Comisión Nacional
de Hidrocarburos

ACUERDO CNH.02.003/11

Se aprueba emitir la opinión para el desarrollo del "Estudio Sísmico Ixic 3D", en función de la información técnica financiera presentada, en los siguientes términos:

Tabla 1. Programa físico del Estudio Sísmico Ixic 3D.

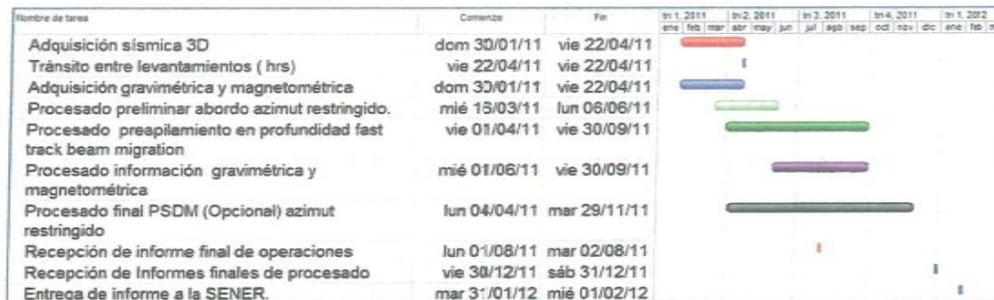
Al respecto, esta Comisión recomienda que la Secretaría de Energía (SENER), en caso de otorgar el permiso, solicite a Pemex reportes al término de cada actividad, así como informes o justificaciones en el supuesto de que las actividades comprometidas se desvíen más de 30 días de lo establecido, con la finalidad de que la SENER esté en posibilidad de evaluar la conveniencia de mantener la vigencia del permiso.
